## PILNA KOREKTA DOTYCZĄCA URZĄDZENIA MEDYCZNEGO PILNE ZAWIADOMIENIE DOTYCZĄCE BEZPIECZEŃSTWA

<b>Temat:</b>	<b>52-listkowe kolimatory MLC: Minimalizowanie dawki poza zaplanowanym polem terapeutycznym</b>
<b>Nazwa handlowa produktów, których dotyczy zawiadomienie:</b>	52-listkowy kolimator MLC Standard; 52-listkowy kolimator MLC Millennium.
<b>Nr referencyjny/identyfikator FSCA:</b>	CP-04792
<b>Data zawiadomienia:</b>	<b>do ustalenia</b>
<b>Rodzaje działań:</b>	Wyłącznie zawiadomienie
<b>Szczegółowe informacje na temat produktów, których dotyczy zawiadomienie:</b>	<b>Patrz załącznik.</b>

Rysunek 1 – Zalecane pozycje szczęk

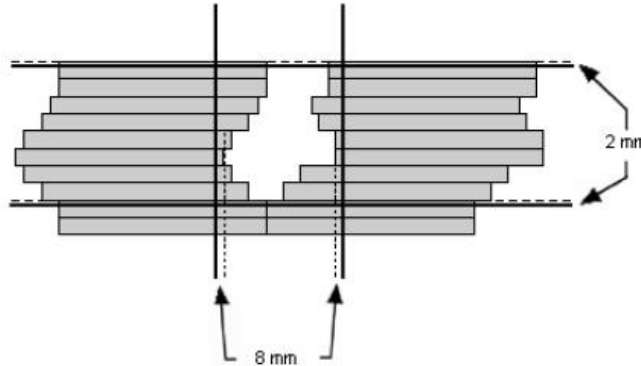
Zalecane pozycje dla szczęk poruszających się w tej samej osi co listki to 8 mm za najbardziej cofniętym listkiem, który nie styka się z listkiem przeciwnym. Patrz Rysunek 1.

Zalecane pozycje dla szczęk poruszających się prostopadle do ruchu listków to 2 mm za wewnętrzną krawędzią pary listków wyznaczających granicę kształtu. Jeśli para listków nr 1 lub para listków o najwyższym numerze nie jest zamknięta, zalecana pozycja szczęk to 2 mm wewnątrz zewnętrznej krawędzi tych listków. Patrz Rysunek 1.

- Szczęki powinny być umieszczane możliwie jak najbliżej zewnętrznych wymiarów kształtu określonego przez bieżący plan listków. Jednocześnie należy się upewnić, że szczęki przyspieszacza Clinac znajdują się w wystarczająco dużej odległości poza polem terapeutycznym, tak aby nie wywierały one wpływu na kształt pola napromieniania w postaci efektów wtórnych (takich jak rozpraszanie promieniowania rentgenowskiego, półcień).

- Podczas ustawiania szczęk należy uwzględnić fizyczny zakres pozycji, który może osiągnąć sam przyspieszacz Clinac.
- Pozycje szczęk nie mogą powodować wystąpienia warunku wywołującego blokadę, związanego ze szczękami.
